Title		
CAN Board - LGBS Group		
Size	Number	Revision
A4	Version 1.0	
Date:	2/03/2025	Sheet 1 of 1
File:	C:\Users\...\CANBoard.SchDoc	Drawn By:NBW

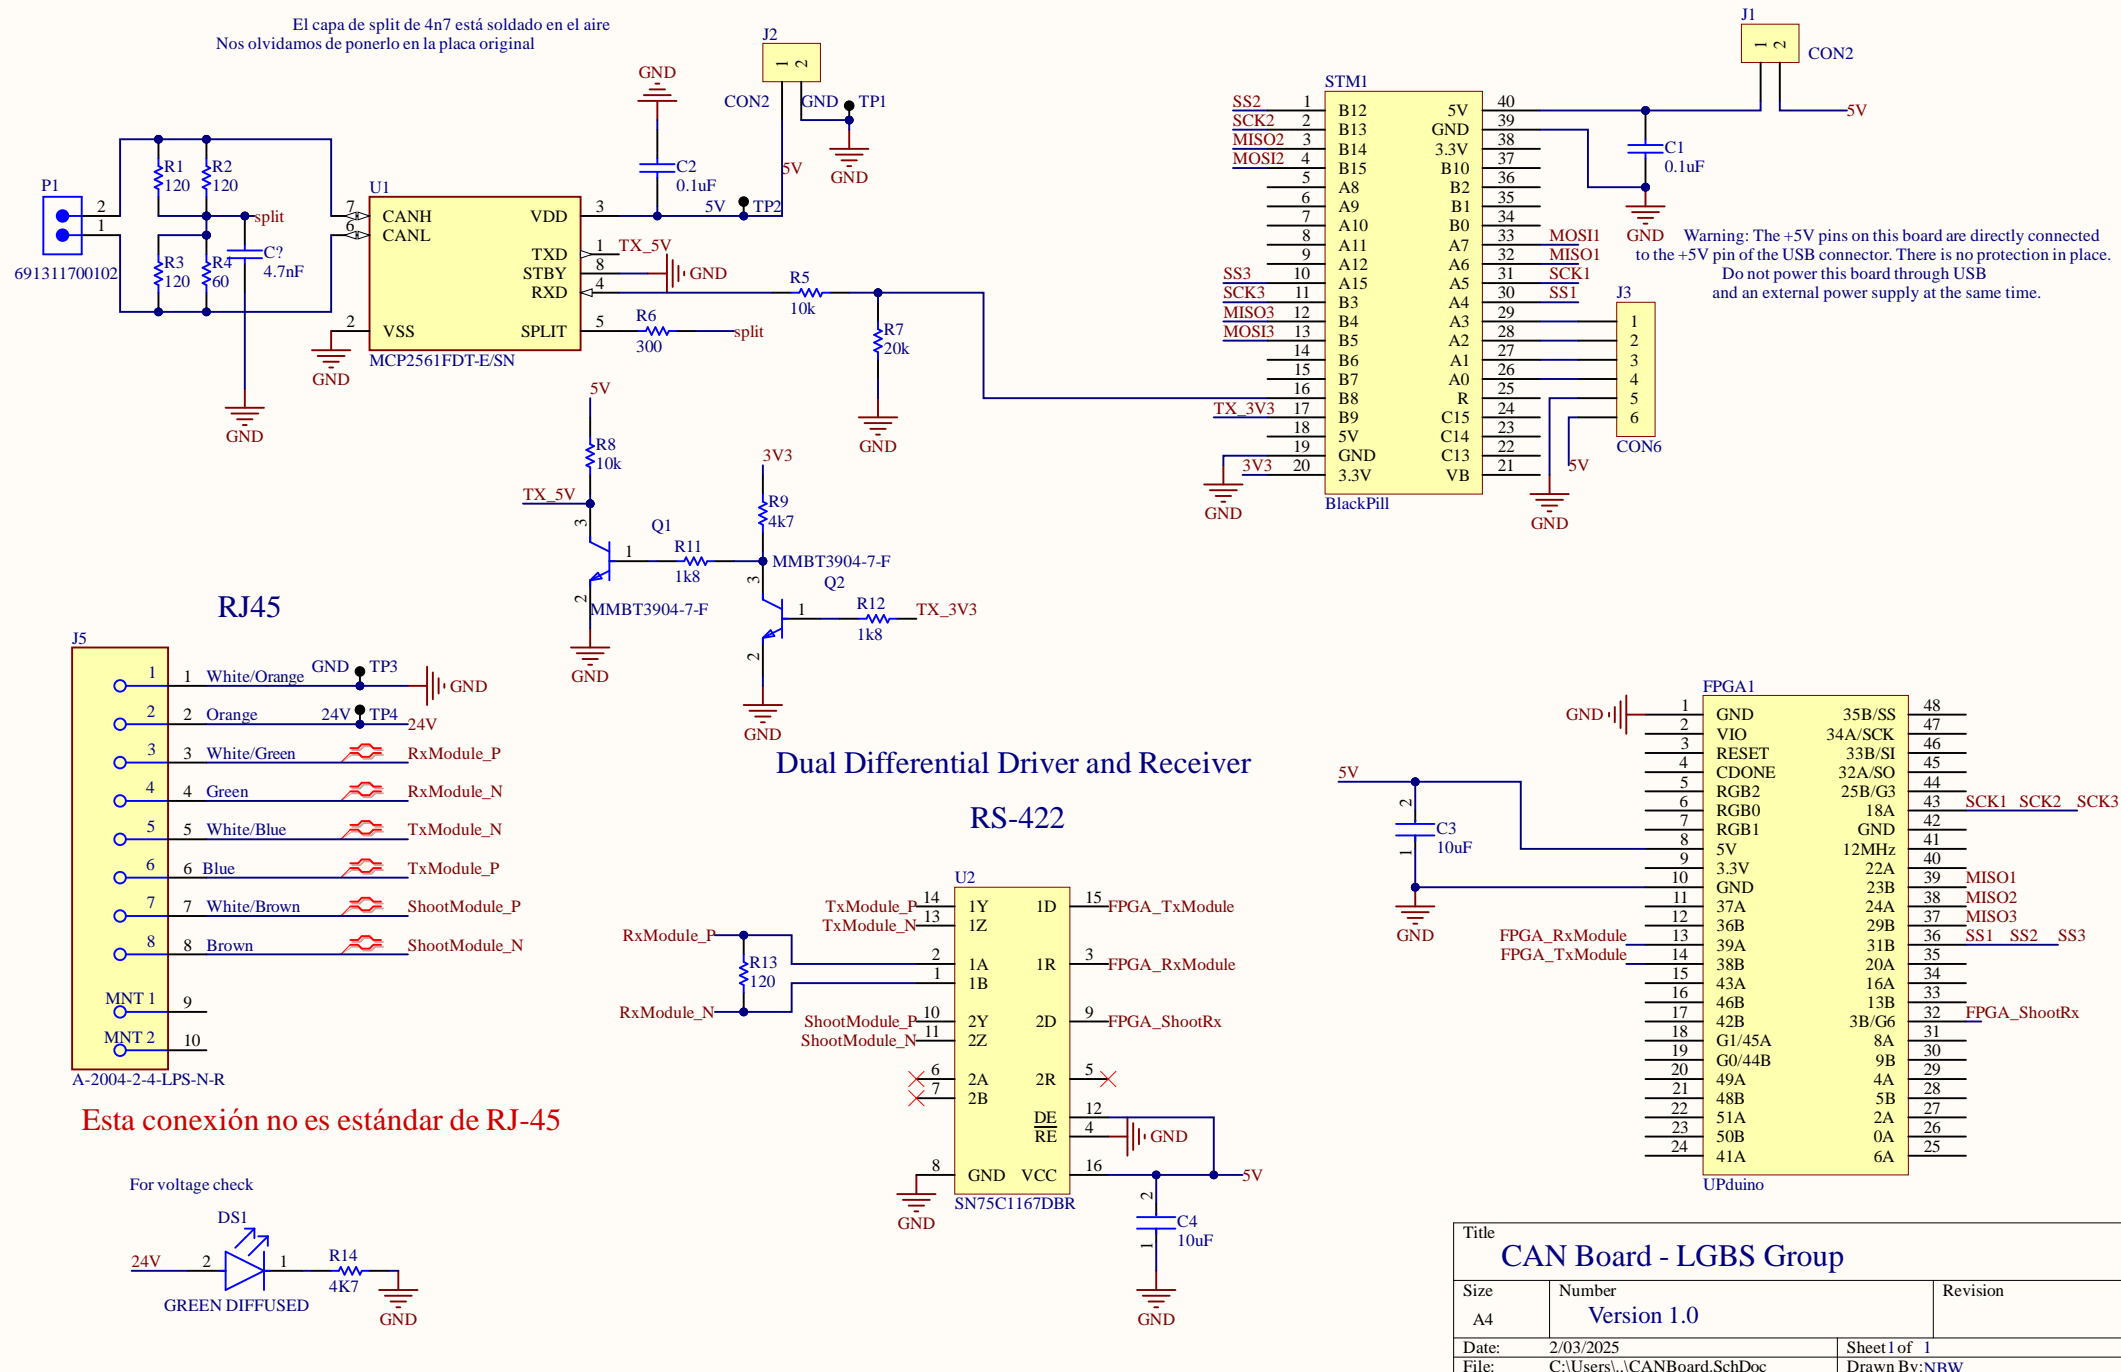
El capa de split de 4n7 está soldado en el aire
Nos olvidamos de ponerlo en la placa original
